Scheda Analisi N.13 "Vico Falamonica"

Stralcio P.U.C.

INDIVIDUAZIONE CORPI EDILIZI

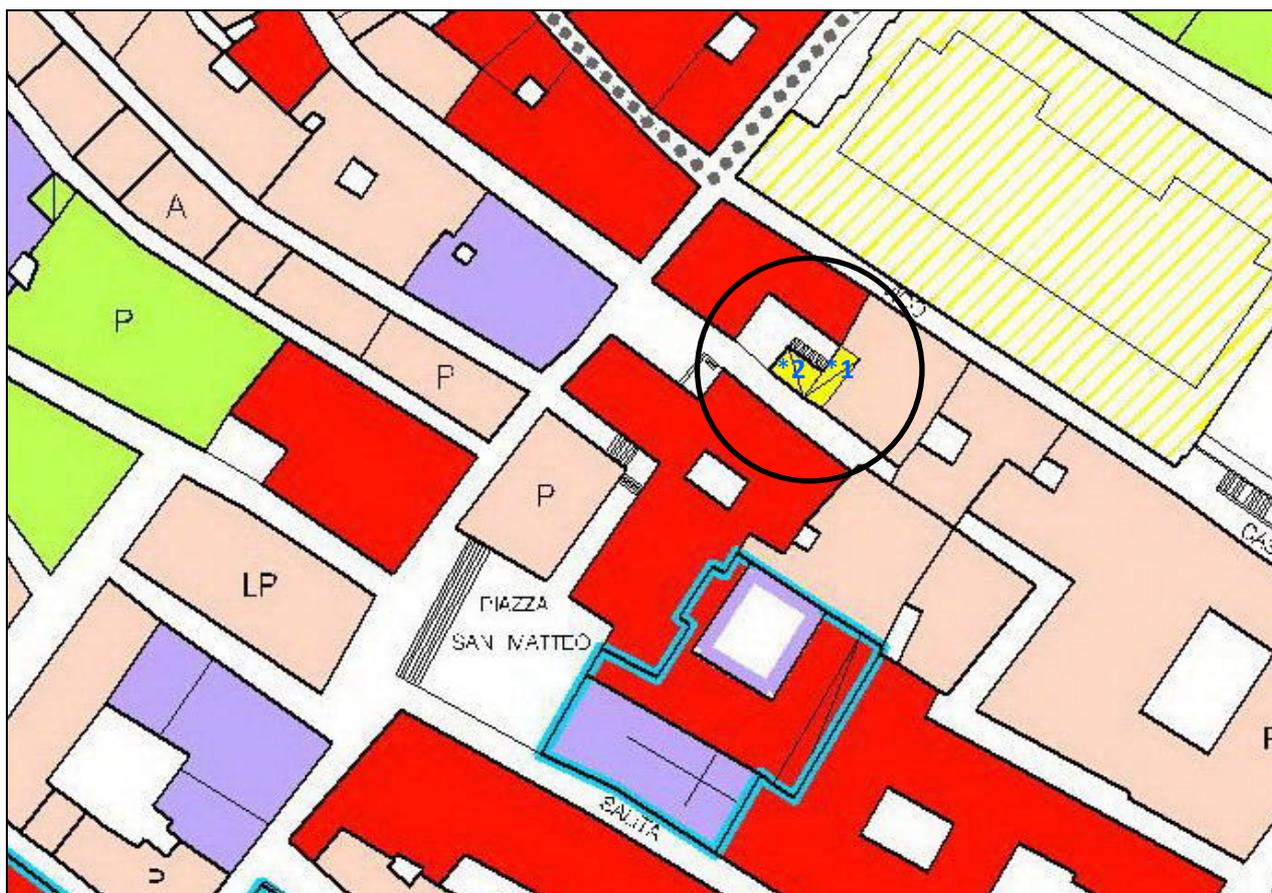
INDIRIZZO	SCHEDA BANCA DATI	PROPRIETA'	P.U.C.	VINCOLI	NOTE	Rif. Stralcio P.U.C.
—	1000a	privata	AC, cat. e	—	L'individuazione del corpo basso non corrisponde più ad un volume, essendo stata attuata una parziale demolizione per realizzare un distacco di fra l'edificio adiacente e il corpo *2, mantenendo su Vico Falamonica un muro di confine dotato di cancello, corrispondente al civico 10Ar, di accesso secondario ad un locale commerciale con ingresso principale da vico della Casana 49r.	*1
Vico Falamonica 6r, 8r, 10r	—	privata	AC, cat. e	—	Corpo basso costituito da due piani sede della galleria d'arte contemporanea "Il Cancellino" (accesso dal 6r). Il volume costituisce un intasamento del preesistente cortile.	*2

Come da verifiche effettuate, quanto identificato come corpo *1 risulta essere un distacco, pertinenziale dell'edificio di Vico Falamonica 4 (ex Vico della Casana 7), risultante da un intervento più generale di riqualificazione dell'edificio che ha comportato anche la demolizione del volume superfetativo con apertura di un varco su vico Falamonica.

Alla luce di quanto sopra, per il **corpo *1** si **elimina** il corpo di categoria "e" trattandosi di uno spazio libero delimitato da un muro trattato con finiture analoghe al basamento dell'edificio.

Per il **corpo *2**, non risultando emersi nuovi elementi o ulteriori conoscenze rispetto alle analisi della fase ricognitiva si **conferma** la categoria "e".

- corpo *1: eliminazione linea di demarcazione volumetrica e relativa campitura della categoria "e" mantenendo il muro di confine su vico Falamonica.

Stralcio Toponomastica

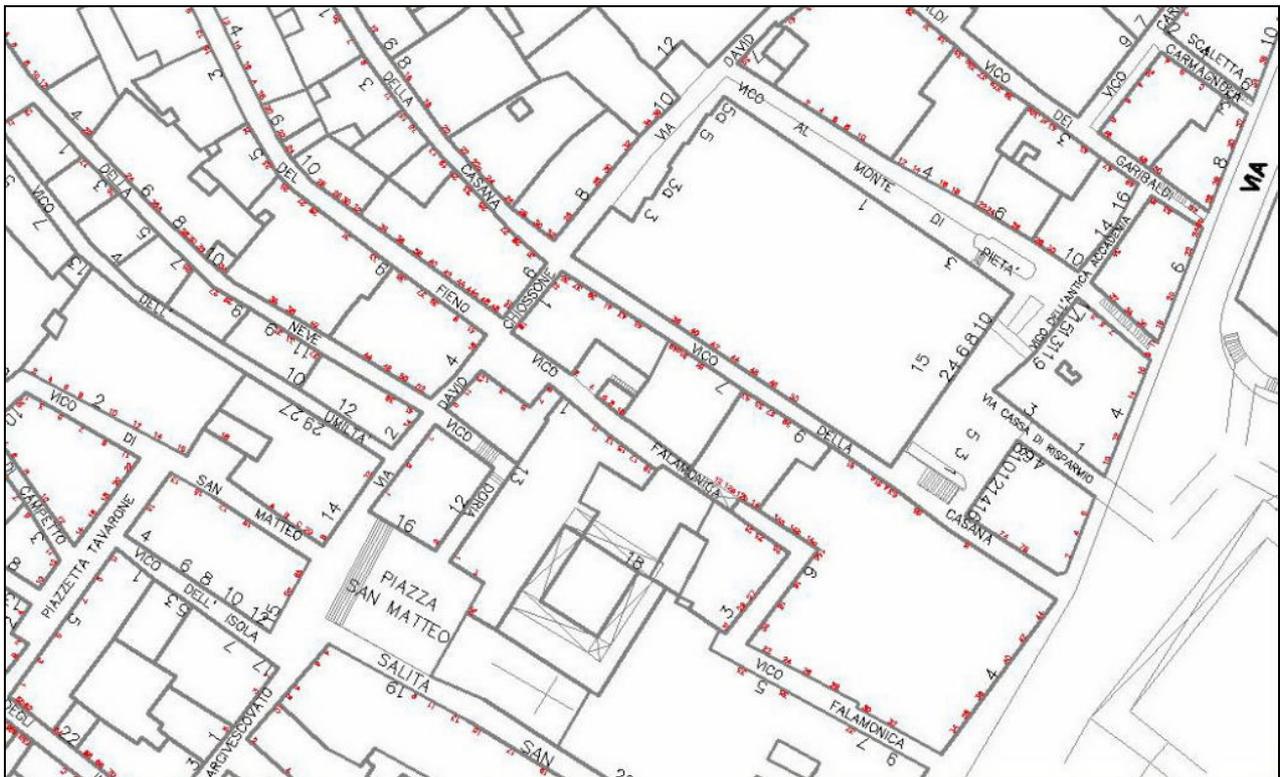
- il locale a piano terra corrispondente all'ex atrio dell'edificio di vico Casana 7 è stato utilizzato per un'attività commerciale e l'accesso all'edificio è stato spostato in corrispondenza del civico 4 di vico Falamonica.
